Séance du 16 novembre 2022 / Zitting van 16 november 2022  
ORDRE DU JOUR/DAGORDE

- 1) - Demande de permis d'urbanisme n°16-46.642-2022  
Situation : Rue des Cottages 49  
Demandeur : Monsieur Michel Muyldermans  
(mettre en conformité des modifications par rapport à la situation de droit, mettre en conformité la suppression de l'atelier en 2 emplacements de parking en enfilade, mettre en conformité la suppression du petit commerce et proposer quelques améliorations dont notamment de remettre des châssis aux divisions et matériaux conformes au permis d'origine)  
(Bien repris à l'inventaire du patrimoine immobilier : monument ou ensemble antérieur à 1932 à l'inventaire transitoire - art.207§3 du CoBAT)

**Arbres à haute-tige :**

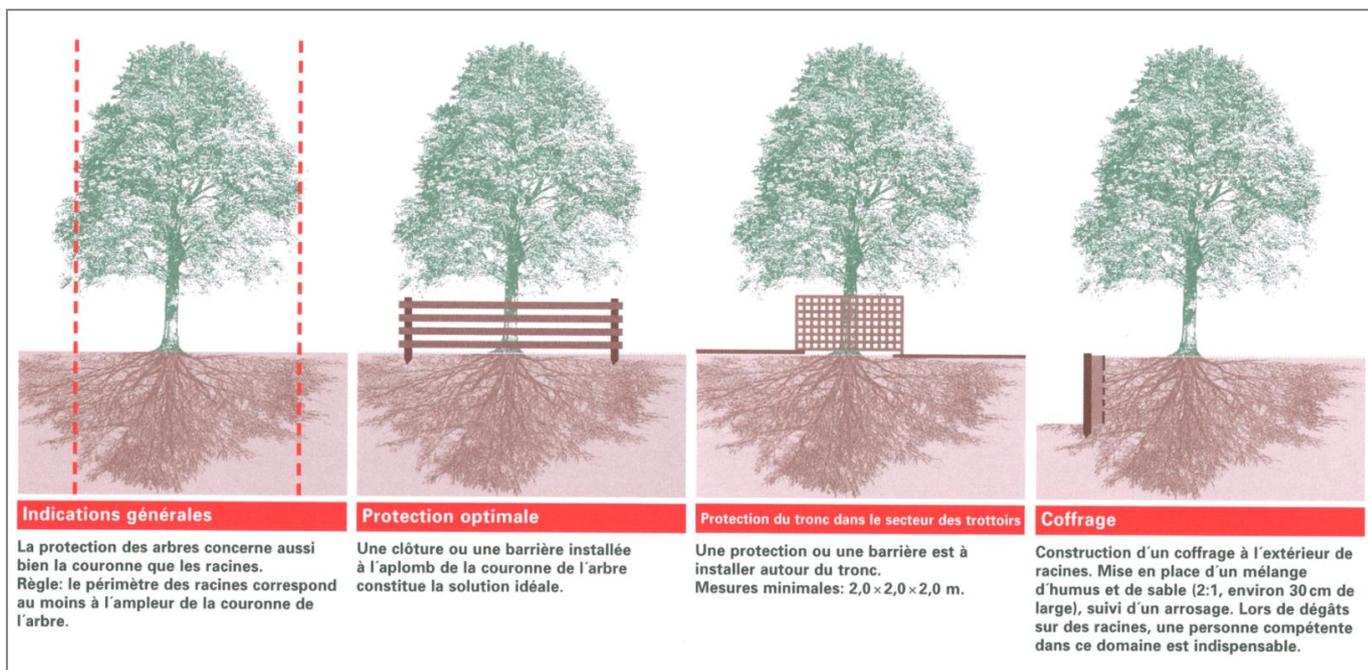
- Le projet est à modifier afin de préserver le chêne rouge d'Amérique implanté à l'entrée de la rue du Bourdon. Ce sujet visible depuis la voirie représente un point d'appel pour l'accès du site ainsi qu'un élément structurant de la scénographie et l'écologie locale, de plus son système racinaire pivotant permet de supporter plus aisément des travaux de terrassement à proximité (via protection adaptées). Les problématiques d'accès SIAMU évoquées en CC peuvent quant à elles être résolues par un simple élagage de la couronne, une taille de formation ayant déjà été appliquée au sujet par le passé.

- Un phasage des abattages a été proposé en CC, il convient dès lors de définir concrètement les sujets à conserver, les mesures à appliquer et les replantations à effectuer durant chaque phase et à faire valider chacune de ces étapes sur place par un agent du Service Vert avant de passer à la suivante.
